高速増殖原型炉もんじゅ原子炉施設 廃止措置計画変更認可申請書 補正前後比較表

変更箇所	補正前	補正後	理由
添付書類 一 別添 1	<u>別添 1. 模擬燃料体の部分装荷時の影響評価について</u>	<u>別添 1. 模擬燃料体の部分装荷時の影響評価について</u>  <u>(別紙 1)</u>	燃料体を取り出した後の炉心の一部に模擬燃料体等を装荷しない場合の影響評価について、全体概要を説明する内容に変更する。
		<u>別添 1-1. 部分装荷における影響評価 (詳細)</u>  <u>(別紙 2)</u>	別添 1 について、模擬燃料体の部分装荷時の影響評価の全体概要を記載することにしたため、詳細な内容については、別添 1-1 として追加する。

変更箇所	補正前	補正後	理由
	 <p data-bbox="481 510 1131 574">第2図 もんじゅの炉心構造の特徴を踏まえた燃料体頂部の移動量</p>  <p data-bbox="548 1220 1064 1252">第3図 誤装荷防止機構から想定される移動量</p>	<p data-bbox="1176 287 1243 319">(削除)</p>	<p data-bbox="1836 231 2038 478">別添 1.について、模擬燃料体の部分装荷時の影響評価の全体概要を記載することにしたため、詳細な内容については、別添 1-1 に移動する。</p>

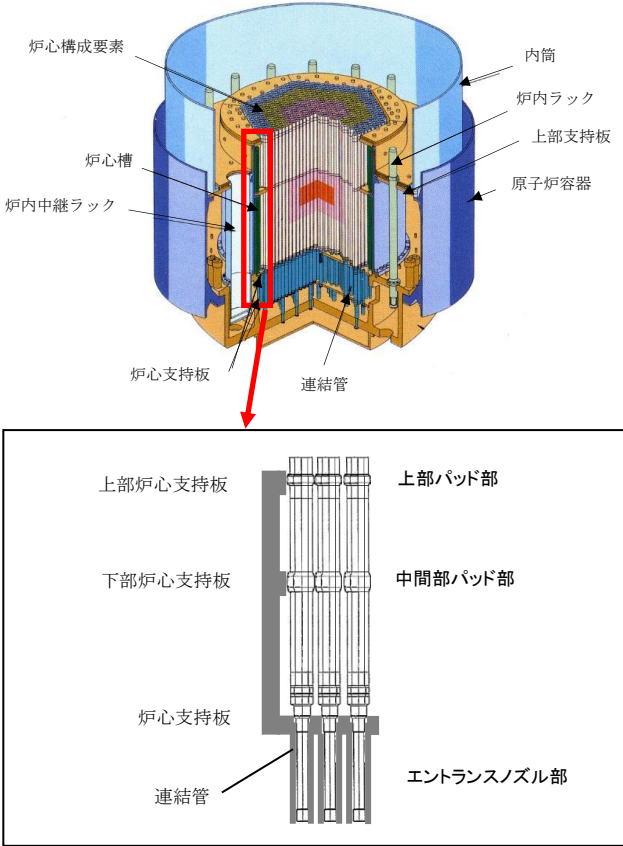
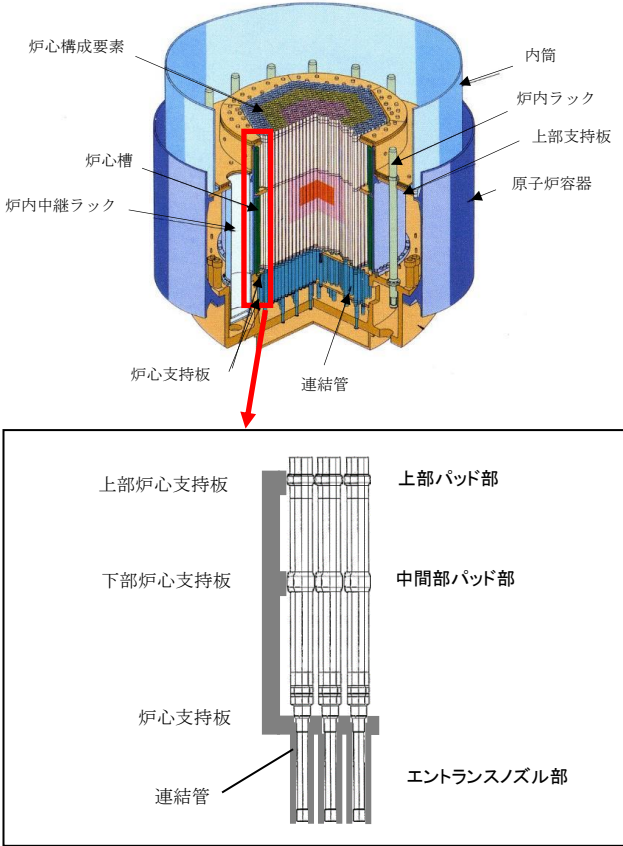
変更箇所	補正前	補正後	理由
	<p>3. <u>燃料交換装置グリッパ中心と炉心燃料頂部のずれについて</u>  <u>もんじゅの燃料体同士の最小隙間はパッド部であり、この隙間は第2図のdの0.7mmである。部分装荷状態では燃料体が倒れ込む空間が生じ、燃料体頂部の移動量d'は1.4mmとなる(d'=2d=1.4mm)。さらに、その隣の燃料体も押された場合、燃料体の移動量は2d'=4d=2.8mmが加わり、合わせて4.2mmとなる。しかし、燃料体頂部の移動量は構造上の制約から、後述する第3図d1値以上に移動することはない。</u>  <u>もんじゅは連結管の形状・寸法と燃料体のエントランスノズルの形状・寸法の組合せで誤装荷を防止している。連結管に差し込まれるエントランスノズル部の外径と連結管の内径との隙間は0.2mmであり、この隙間によって燃料体が自立しているとした場合に算出される燃料体頂部の移動量は第3図に示す関係よりd1=1.9mmとなる。</u>  <u>燃料体の傾きによる頂部の最大の位置ずれは、中心位置から±1.9mmのずれを考慮すると3.8mmとなる。これに過去の炉心アドレス確認試験で計測された芯ずれ量の最大値7.4mmを加えても11.2mmにとどまり、これは全炉心の取扱いに支障が出ないための判定基準である燃料交換装置グリッパ中心と炉心燃料頂部中心とのずれ許容値20mm以内を満足するため、燃料体の取出しに影響を与えないことを確認した。</u></p> <p>4. <u>燃料体の地震時に対する構造健全性について</u>  <u>炉心の部分装荷時の振動挙動を評価するため、振動挙動解析モデルを用いて燃料体に作用する荷重を算出する。算出した荷重から燃料体に生じる応力が評価基準値を下回ることを確認する。</u>  <u>評価に用いる地震動は、「『発電用原子炉施設に関する耐震設計審査指針』等の改訂に伴う既設発電用原子炉施設の耐震安全性の評価等の実施について（原子力安全・保安院、平成18年9月20日）」（以下、「耐震バックチェック」という）において、「応答スペクトルに基づく地震動評価」により策定した基準地震動Ssを用いる。</u></p> <p>4.1 <u>評価対象及び評価部位の選定</u>  <u>模擬燃料体を装荷しない箇所が最も多く、模擬燃料体変位が最大となる燃料体取出し完了時の配置を対象に評価を実施する。評価対象となる部分装荷状態を第4図に示す。ここで</u></p>	(削除)	別添 1.について、模擬燃料体の部分装荷時の影響評価の全体概要を記載することにしたため、詳細な内容については、別添 1-1に移動する。

第 5 図 解析モデルの概念図

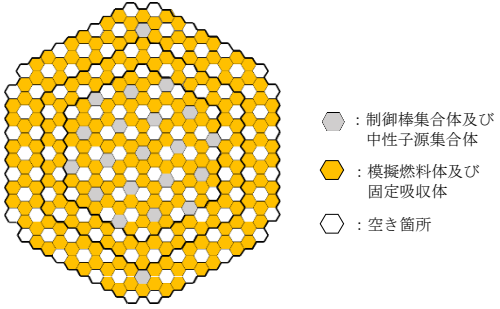
変更箇所	補正前	補正後	理由
	 <p>衝突要素 Gap Impact stiffness Pads Impact damping</p> <p>燃料体等 多質点-はりモデル により模擬</p> <p>燃料体等の解析モデル</p> <p>模擬体を装荷しない箇所の解析モデル修正イメージ</p>	(削除)	別添 1.について、模擬燃料体の部分装荷時の影響評価の全体概要を記載することにしたため、詳細な内容については、別添 1-2 に移動する。
